Betrifft:

Markierung von im Service zu ersetzenden Motorblöcken oder Teilmotoren.

Vectra-B, Omega-B, Calibra und Sintra mit V6 DOHC-Benzin-Motor (X 25 XE und X 30 XE).

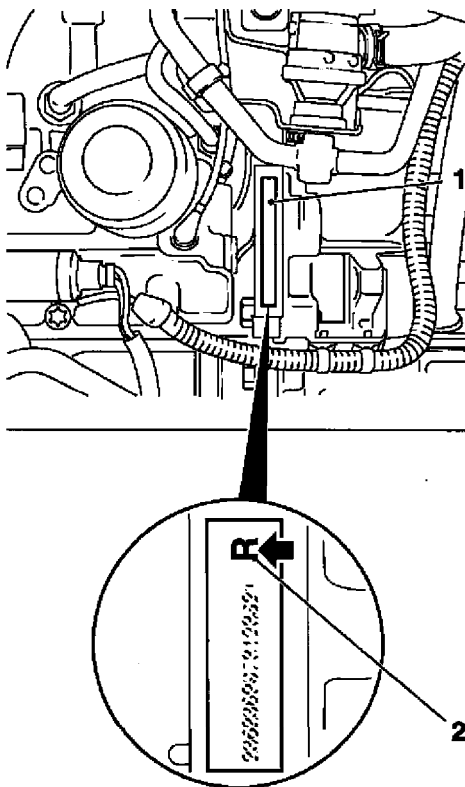
Derzeit sind im Feld drei unterschiedliche Ausführungen von V6-DOHC-Benzin-Motoren vorhanden, die sich jeweils durch unterschiedliche, modifizierte Motorblöcke, Ölpumpengehäuse und Zahnriemenabdeckungen voneinander unterscheiden und **nicht** miteinander kombiniert werden können.

Wird nun aber z. B. bei einem Fahrzeug Modelljahr '97 der Motorblock gegen einen Serviceblock Modelljahr '99 getauscht, so wird gemäß Serviceanleitung die "alte" Motornummer aus Modelljahr '97 auf den neuen Modelljahr-'99-Motorblock übertragen.

Somit wäre bei späteren Reparaturen der Motorblock nicht als Modelljahr-'99-Motorblock identifizierbar, sondern würde aufgrund der Motornummer dem Modelljahr '97 zugeordnet werden.

Um die eindeutige Identifikation eines im Service ersetzten Zylinderblockes zu gewährleisten, muss auf der getriebeseitigen Abflachung am neuen Motorblock (1) zunächst die Motorkennzeichnung, wie z. B. X 25 XE, und die vom ersetzten Motorblock abgelesene Motornummer übertragen werden.

Im Anschluss wird dann mit einigem Abstand zur Motornummer ein großes "R" (2) geschlagen.

Dieses "R" (Replaced) steht für den im Service ersetzten Motorblock aus dem Modelljahr 1999 und folgenden.

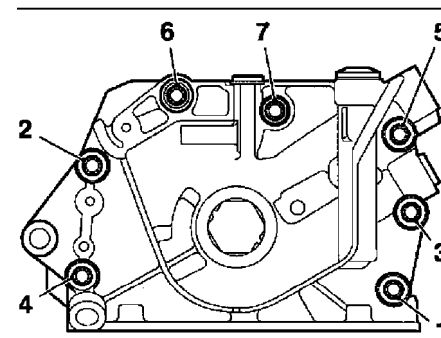
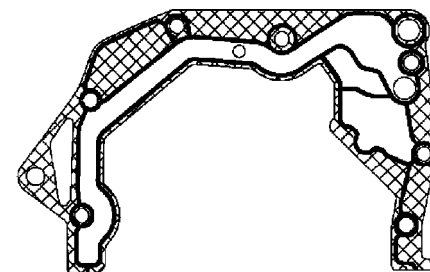
Innerhalb des Modelljahres '99 ist die Ölpumpe und Ölpumpendichtung modifiziert worden. Die Befestigungsschrauben sind von M6 auf M8 umgestellt worden. Weiterhin ist die Ölpumpendichtung an einigen Stellen geändert worden. Die Montagereihenfolge weicht gegenüber der bisherigen Version nur geringfügig ab, das Anzugsdrehmoment der Ölpumpe wurde aber erhöht.

Die neue Ölpumpendichtung **nur** pumpenseitig mit Flächendichtung (grün) 90 542 114 / 15 03 170 **leicht benetzen** (Richtwert ca. 0,2 mm).

Danach die Befestigungsschrauben der Ölpumpe in der vorgeschriebenen Reihenfolge (1-7) mit einem Anzugsdrehmoment von 12 Nm vormontieren.

Nun die Befestigungsschrauben der Ölpumpe mit einem Anzugsdrehmoment von 20 Nm nachziehen.

Befestigungsschrauben (1 bis 5) - M8 x 45
Befestigungsschrauben (6 und 7) - M8 x 25

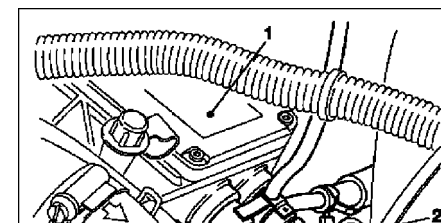
Mit der Einführung des Diesel-Direkteinpritzers X 22 DTH im Frontera wurde das Verfahren zum Entlüften des Kraftstoffsystems geändert. Aufgrund der Konstruktion der Verteilereinspritzpumpe VP 44 ist die Verwendung einer externen Kraftstoffpumpe (KM-948 zusammen mit den Adaptern KM-948-120-1 und KM-948-120-2) zum Entlüften des Kraftstoffsystems notwendig. Wenn der Kraftstofftank des Fahrzeugs leergefahren oder entleert wurde, müssen das Entlüftungsgerät KM-948 und die Adapter zum Anlassen des Motors nach allen Arbeiten am Kraftstoffsystem (z.B. Ersatz des Kraftstofffilters) verwendet werden.

Anschluß des Entlüftungsgeräts KM-948 (5):

Klemme an Kraftstoffrücklaufschlauch (2) lösen und Kraftstoffrücklaufschlauch vom Metallrohr (3) abbauen. Evtl. ausgelaufenen Kraftstoff entfernen.

Einlaßschlauch von KM-948 (4) an Metallrohr (3) der Einspritzpumpe (1) anschließen. Dabei Adapter KM-948-120-1 (8) und Schlauchklemmen verwenden. (Pfeile für die Fließrichtung auf KM-948 beachten).

Ablaufschlauch von KM-948 (6) unter Verwendung von Adapter KM-948-120-2 (7)

Zwischenspindel aus- und einbauen

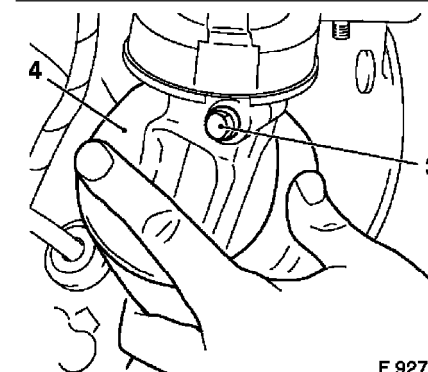
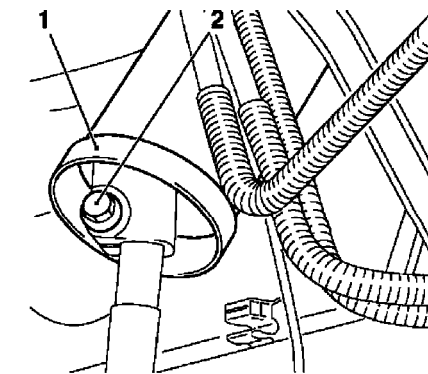
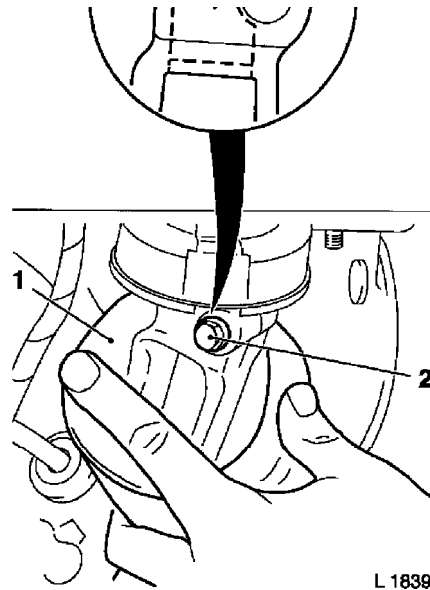
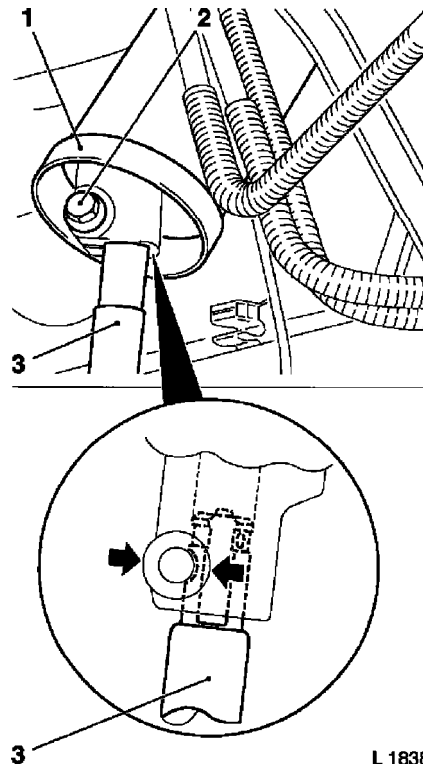
Bei der Montage der Zwischenspindel an die Lenkgetriebespindel ist zu beachten, daß wie nachfolgend beschrieben die Klemmschraube in der dafür vorgesehenen Nut auf der Lenkgetriebespindel sitzt. Dadurch ergibt sich eine Änderung des Arbeitsvorgangs "Zwischenspindel aus- und einbauen".

Vor dem Einsetzen der Klemmschraube darauf achten, daß die Nut (Pfeil) der Lenkspindel mit der Bohrung der Zwischenspindel fluchtet.

Zwischenspindel auf Lenkgetriebespindel (3) schieben. Klemmschraube (2) mit Sicherungsmasse benetzen.

Vor dem Einsetzen der Klemmschraube darauf achten, daß die hintere Nut (Pfeil) der Lenkgetriebespindel mit der Bohrung der Zwischenspindel fluchtet.

Zwischenspindel mit Klemmschraube an Lenkgetriebespindel anbauen - Anzugsdrehmoment 45 Nm.
Manschette (1) auf Lenkgetriebe schieben - auf einwandfreien Sitz achten.

Einbausatz

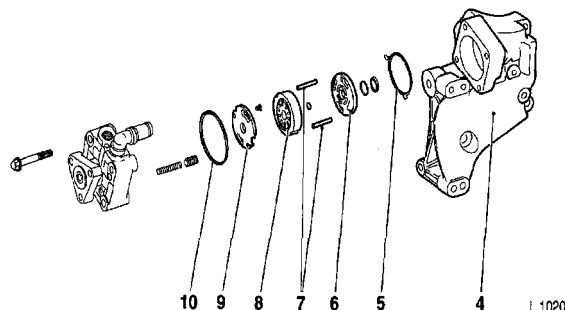
Bisher war der Aus-, Einbau und Ersatz der Pumpe-Hilfskraftlenkung bei oben genannten Fahrzeugen nur in Verbindung mit dem Haltebock Zusatzaggregate vorgesehen und auch nur so lieferbar.

Der Bereich Service liefert jetzt eine geänderte Pumpe-Hilfskraftlenkung als Einbausatz, durch den der Aus-, Einbau und Ersatz ohne den Haltebock Zusatzaggregate wie nachfolgend beschrieben durchgeführt werden kann.

- 1 Pumpe-Hilfskraftlenkung
- 2 Dichtungssatz
- 3 Transportdeckel

Steuergerät Wegfahrsperre aus- und einbauen

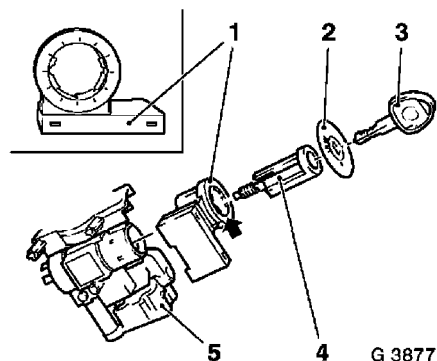
Die Steuergeräte Wegfahrsperre werden im Laufe des Modelljahres '98 auf Gehäuse mit Rastnasen innerhalb der Ringantenne umgestellt. Dadurch ändert sich der Aus- und Einbauvorgang.

Signalschalterverkleidung ausbauen,
Zündschlüssel (3) und Zündschloßblende (2)
abziehen.

Schließzylinder (4) ausbauen.

Steuergerät Wegfahrsperre (1) von
Zündschloßgehäuse (5) abziehen.

Steuergerät Wegfahrsperre (1) auf
Zündschloßgehäuse (5) aufschieben.
